### ● ● Projet de Gazoduc « Arc Lyonnais » sur la CAPI : de lourdes conséquences pour le territoire

La CAPI, Communauté d'Agglomération Porte de l'Isère, souhaite faire connaître sa position défavorable sur le projet en l'état de gazoduc et propose des modifications substantielles afin d'éviter et de réduire les conséquences négatives que ce projet aura sur les aménagements et développements futurs de l'agglomération.

▶ **Servitudes d'urbanisme : les impacts futurs sur les zones bâties et les projets de développement (ZAC) de la CAPI**

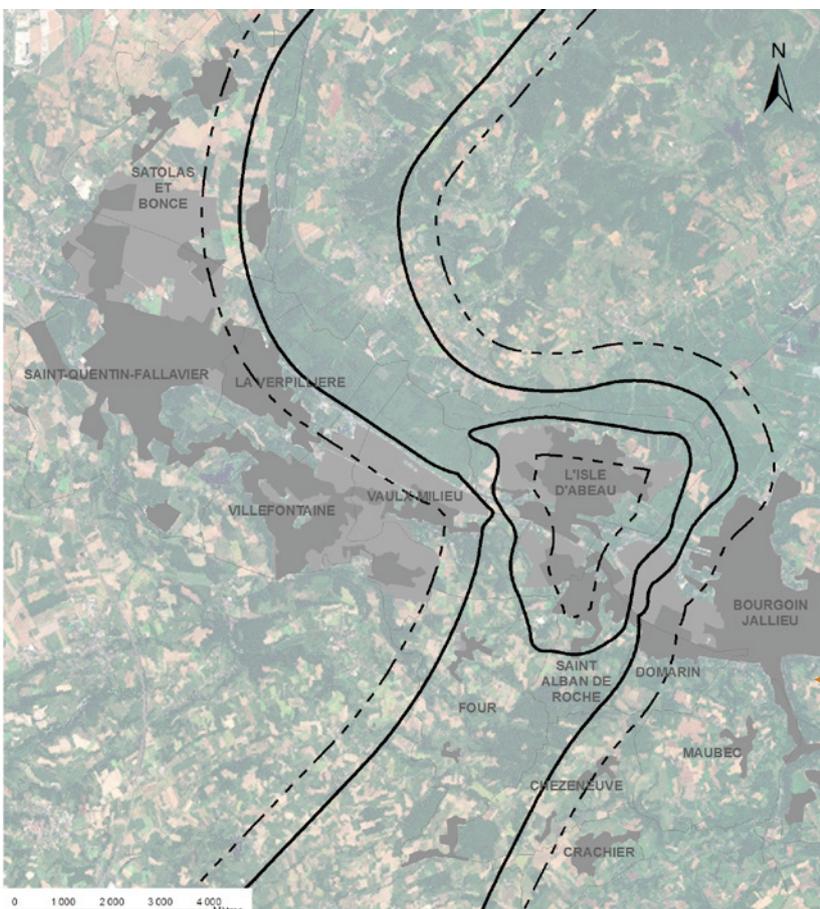
**Au regard des fortes contraintes en matière d'urbanisme la CAPI demande que l'hypothèse choisie pour le tracé de la canalisation soit la plus éloignée des zones déjà urbanisées et de celles qui sont en projet.**

**La CAPI demande que lorsque ces territoires de projets sont traversés par le gazoduc, les mesures visant à annuler les contraintes d'urbanisme soient mises en œuvre au préalable par GRTgaz afin de permettre la réalisation des projets de la collectivité.**

Forte de ces éléments, **la CAPI et les communes concernées demandent à GRTgaz de mettre en œuvre toutes les techniques nécessaires (renforcement de la conduite, enfouissement de la canalisation à des profondeurs plus importantes au droit des secteurs qui accueilleront à l'avenir l'urbanisation,...) afin d'annuler ces servitudes d'urbanisme.**
